RELATÓRIO DE FISCALIZAÇÃO DOS SISTEMAS DE ABASTECIMENTO DE ÁGUA E DE ESGOTAMENTO SANITÁRIO DO MUNICÍPIO DE CAMAÇARI

AGÊNCIA REGULADORA DE SANEAMENTO BÁSICO DO ESTADO DA BAHIA

Município: Camaçari

Prestadora: Empresa Baiana de Águas e Saneamento S.A. - EMBASA.

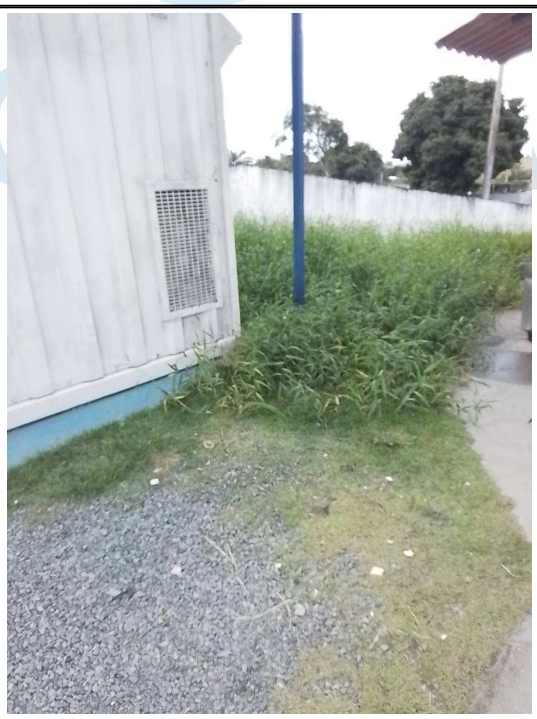
Segmento	Identificação	Não conformidade	Prazo (dias)
Rede_Coletora	**EEE Final**	19- Necessidade de limpeza, arrumação e capina.	Imediato

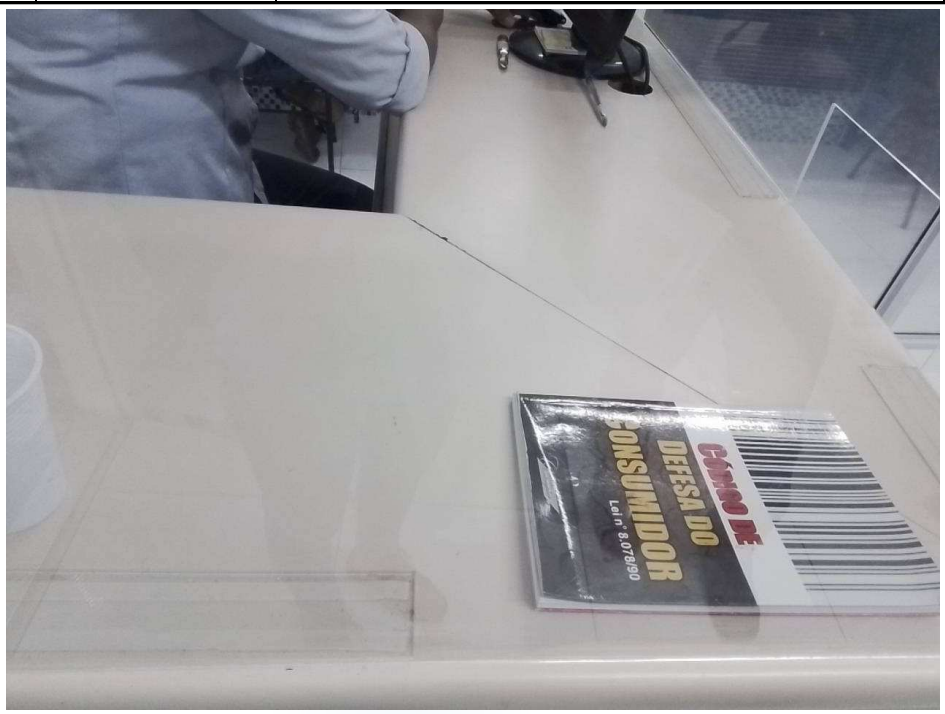
Segmento	Identificação	Não conformidade	Prazo (dias)
Atendimento	**Loja de Atendimento**	71- Ausência de regulamento da prestação dos serviços editado pela AGERSA exposto para consulta.	Imediato

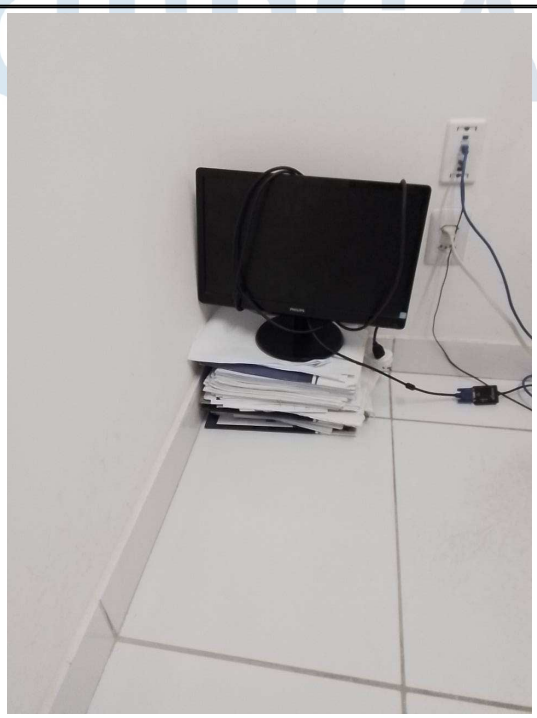
Segmento	Identificação	Não conformidade	Prazo (dias)
Atendimento	**EL CAMACARI**	10- Acondicionamento inadequado de materiais.	Imediato

Especificar:
Organização, Armazenagem

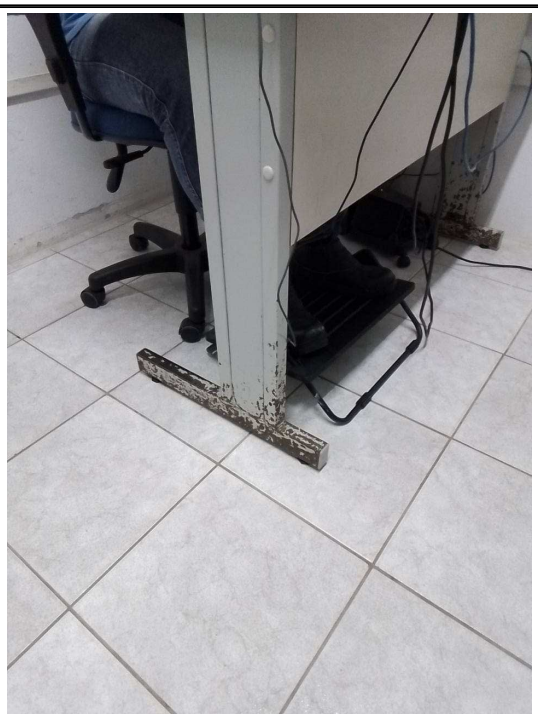
Segmento	Identificação	Não conformidade	Prazo (dias)
Atendimento	**EL AREMBEPE**	148- Ausência de mobiliário em quantidade e qualidade adequadas e sem bom estado de conservação e funcionamento.	Imediato

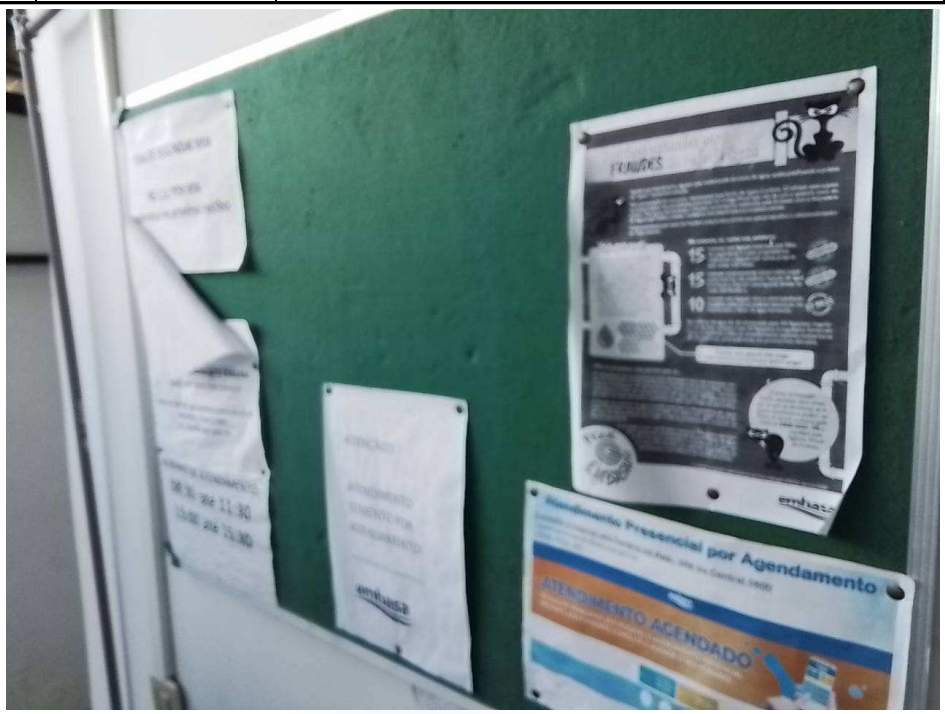
Segmento	Identificação	Não conformidade	Prazo (dias)
Atendimento	**EL AREMBEPE**	72- Ausência da tabela de preços e prazos dos serviços exposta para consulta.	Imediato

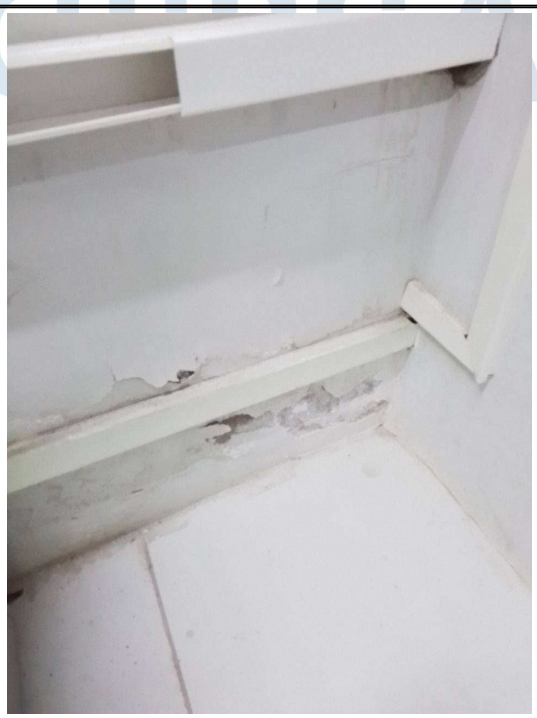
Segmento	Identificação	Não conformidade	Prazo (dias)
Atendimento	**UMCA**	3- Instalações físicas inadequadas.	30

Observações:
Mofo

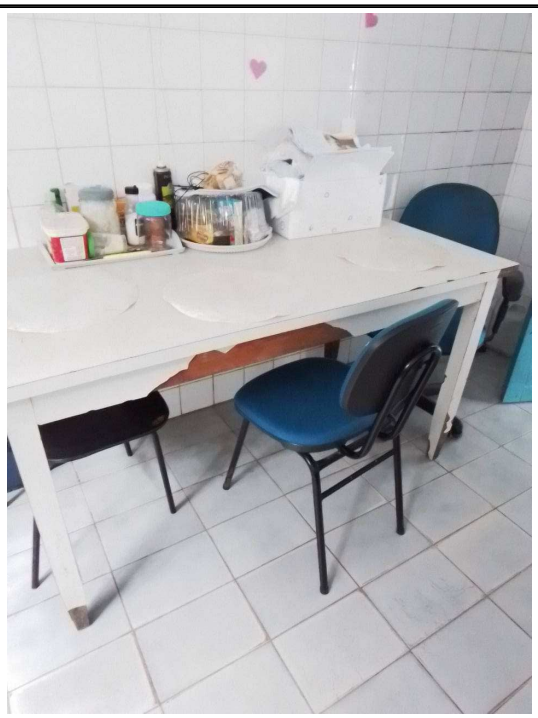
Segmento	Identificação	Não conformidade	Prazo (dias)
Atendimento	**Refeitório**	148- Ausência de mobiliário em quantidade e qualidade adequadas e sem bom estado de conservação e funcionamento.	120

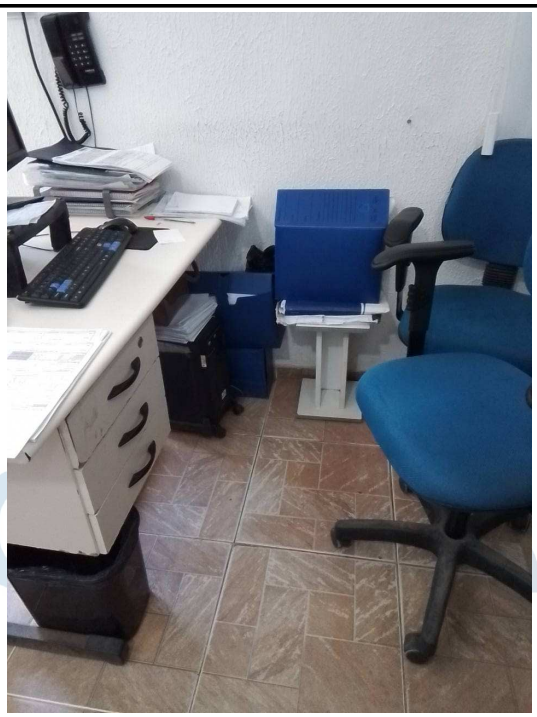
Segmento	Identificação	Não conformidade	Prazo (dias)
Atendimento	**Escritorio Gerencia**	10- Acondicionamento inadequado de materiais.	Imediato

Especificar:
Organização

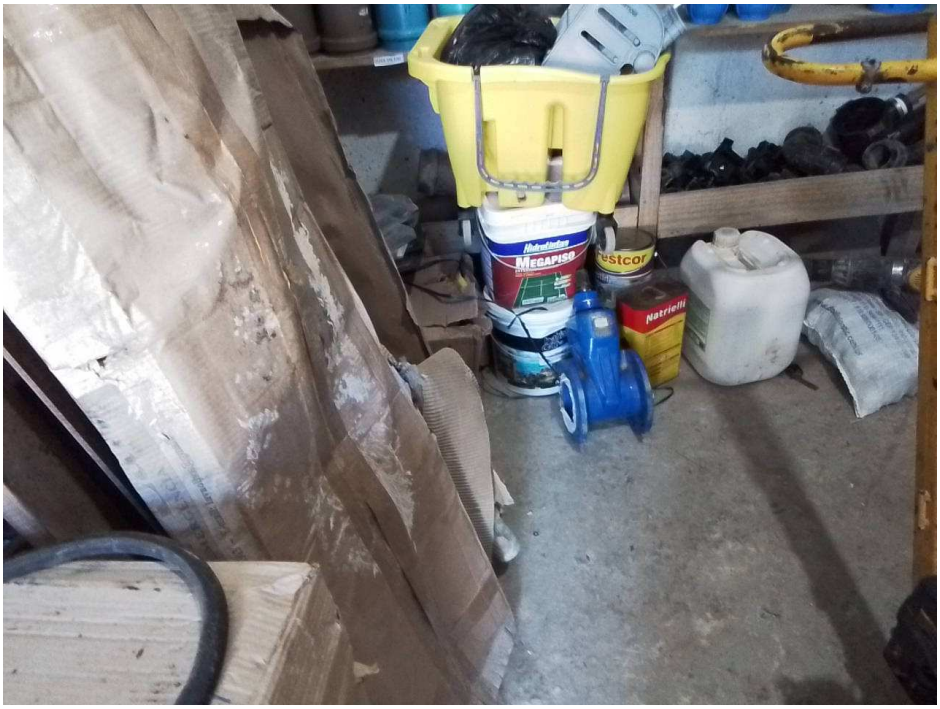
Segmento	Identificação	Não conformidade	Prazo (dias)
Atendimento	**Almoxarifado**	10- Acondicionamento inadequado de materiais.	30

Especificar:
Organização, Armazenagem

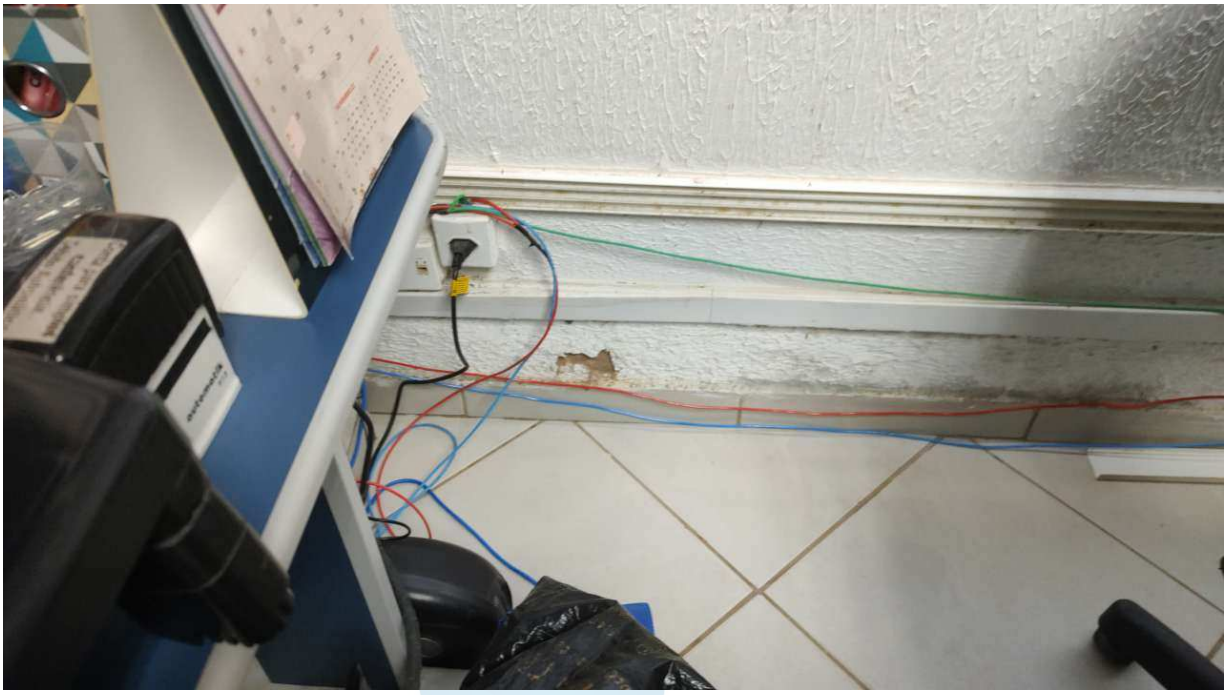
Segmento	Identificação	Não conformidade	Prazo (dias)
Atendimento	**escritorio - parte cimercial**	3- Instalações físicas inadequadas.	Imediato

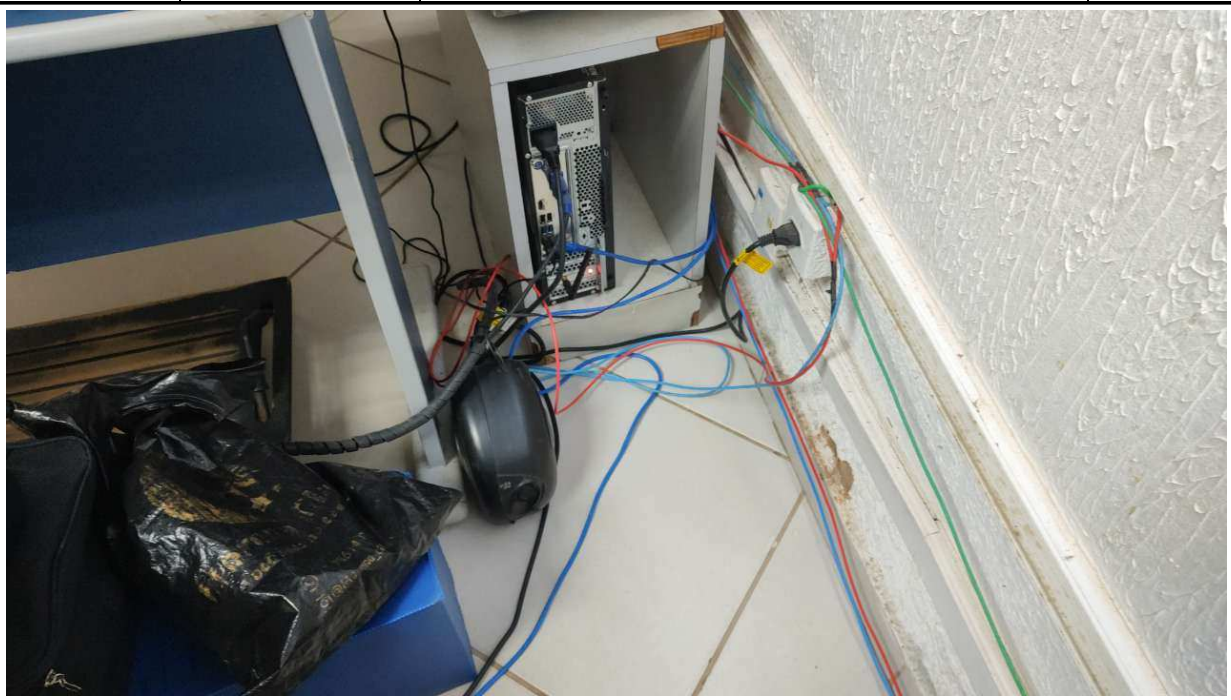
Segmento	Identificação	Não conformidade	Prazo (dias)
Atendimento	**escritorio - parte cimercial**	6- Instalações elétricas em desconformidade com a NR 10.	Imediato

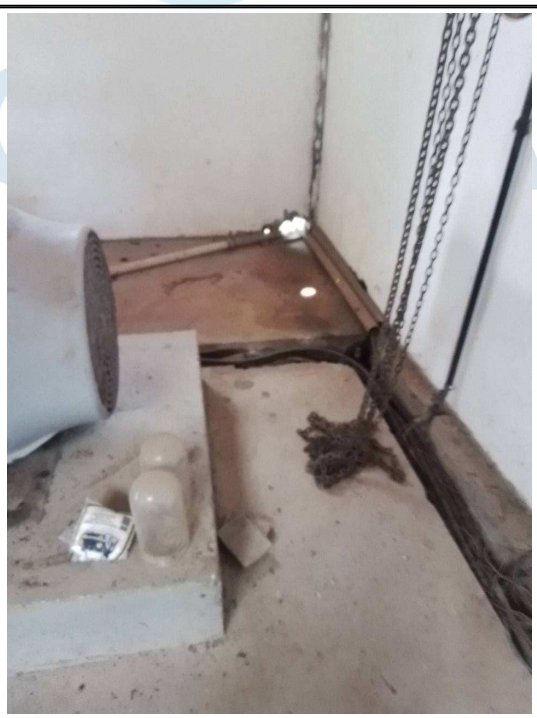
Segmento	Identificação	Não conformidade	Prazo (dias)
Captação	**EEAT 2**	3- Instalações físicas inadequadas.	30

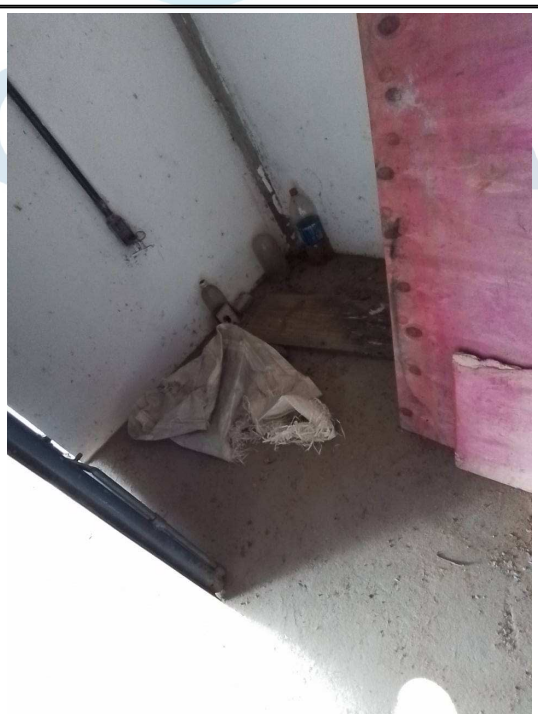
Segmento	Identificação	Não conformidade	Prazo (dias)
Captação	**EEAT 2**	15- Destinação inadequada de resíduos.	Imediato

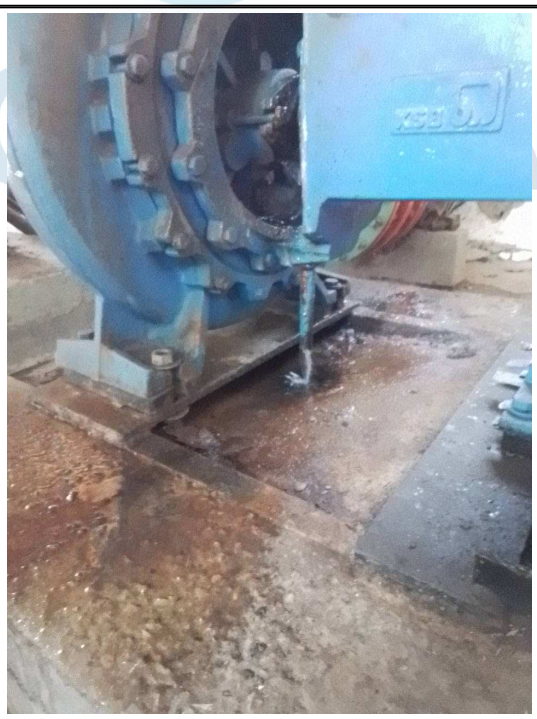
Segmento	Identificação	Não conformidade	Prazo (dias)
Captação	**EEAT 2**	52- Falha no sistema de drenagem na gaxeta.	Imediato

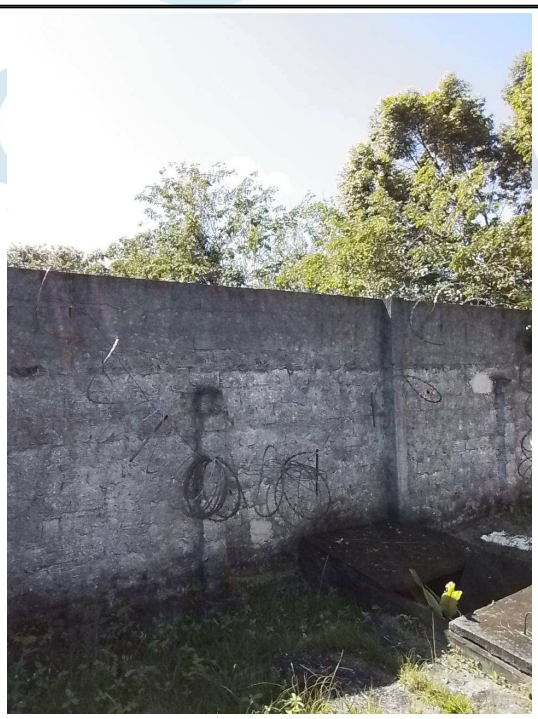
Segmento	Identificação	Não conformidade	Prazo (dias)
Captação	**Poço 2**	2- Falha no isolamento da área.	60

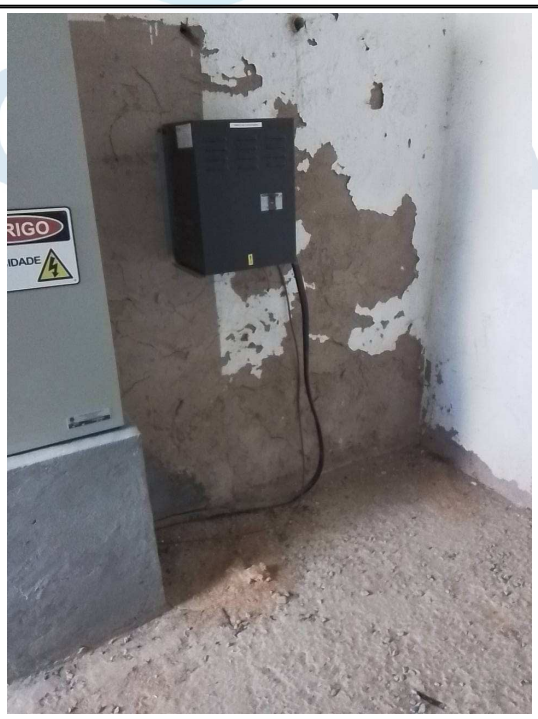
Segmento	Identificação	Não conformidade	Prazo (dias)
Captação	**Poço 6**	3- Instalações físicas inadequadas.	60

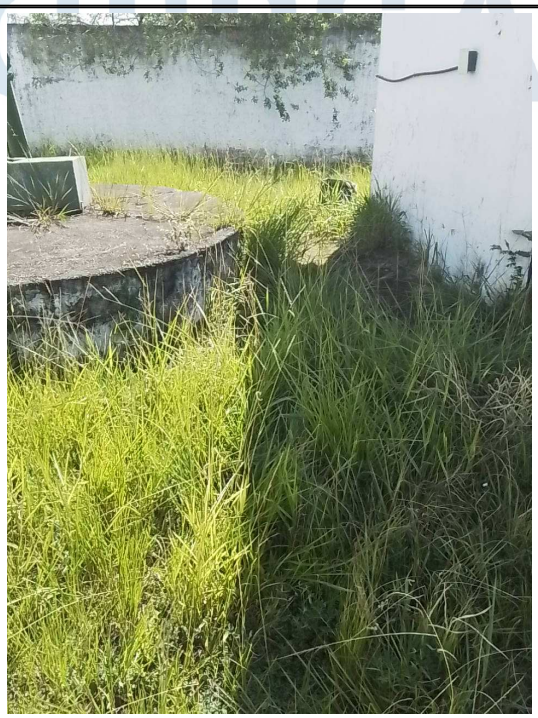
Segmento	Identificação	Não conformidade	Prazo (dias)
Captação	**Poço 6**	19- Necessidade de limpeza, arrumação e capina.	Imediato

Observações:
Capina

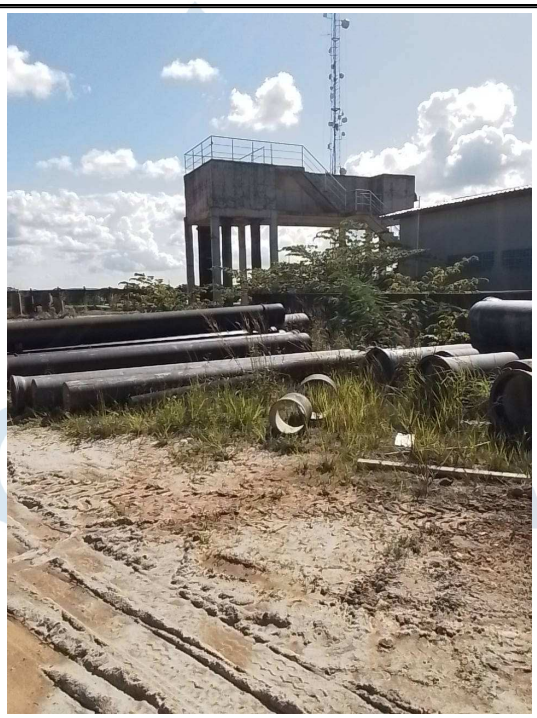
Segmento	Identificação	Não conformidade	Prazo (dias)
Captação	**Reservatorio Morro da Manteiga**	19- Necessidade de limpeza, arrumação e capina.	Imediato

Observações:
Capina

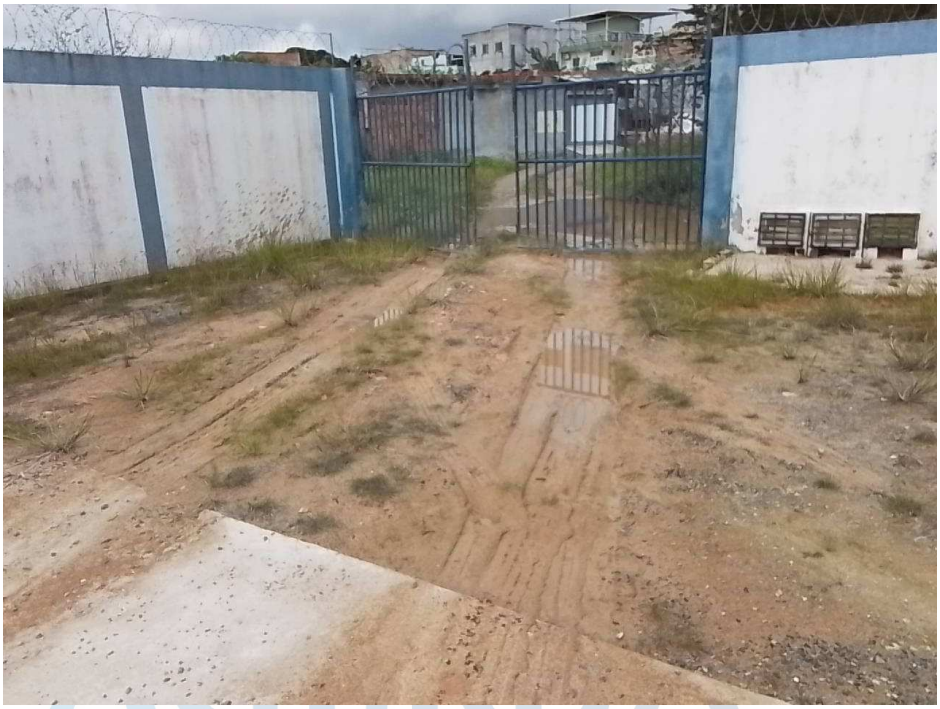
Segmento	Identificação	Não conformidade	Prazo (dias)
Captação	**Poco 10 Alpha 04**	19- Necessidade de limpeza, arrumação e capina.	Imediato

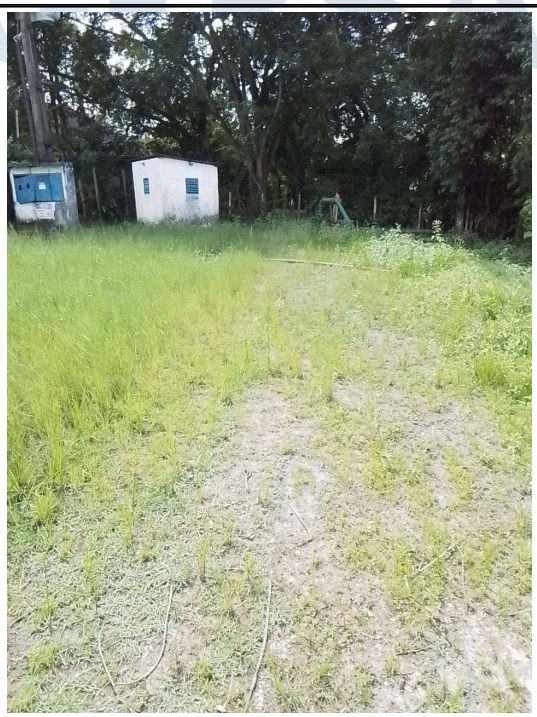
Segmento	Identificação	Não conformidade	Prazo (dias)
Captação	**Poço 3 Machadinho Sul**	19- Necessidade de limpeza, arrumação e capina.	Imediato

Observações:
Capina

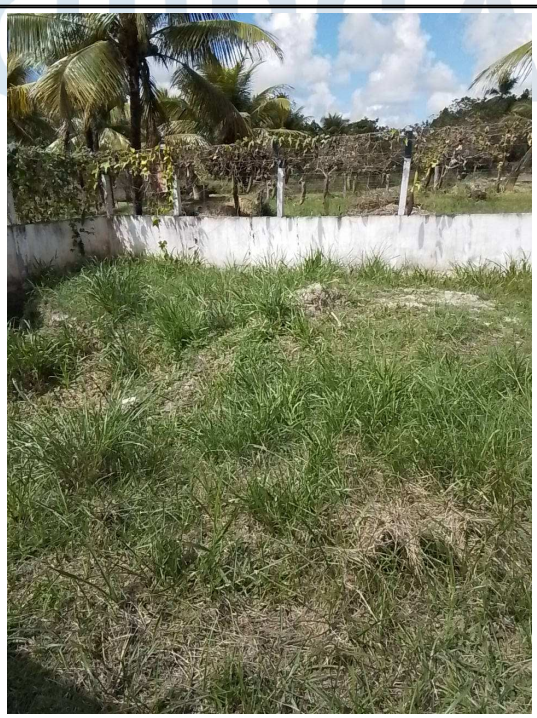
Segmento	Identificação	Não conformidade	Prazo (dias)
Captação	**Poço 06**	19- Necessidade de limpeza, arrumação e capina.	Imediato

Observações:
Capina

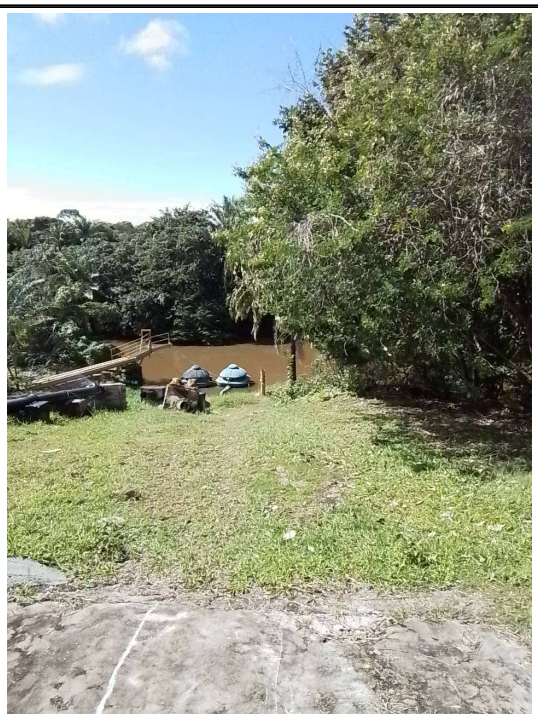
Segmento	Identificação	Não conformidade	Prazo (dias)
Captação	**SIAA BARRA DO POJUCA**	19- Necessidade de limpeza, arrumação e capina.	Imediato
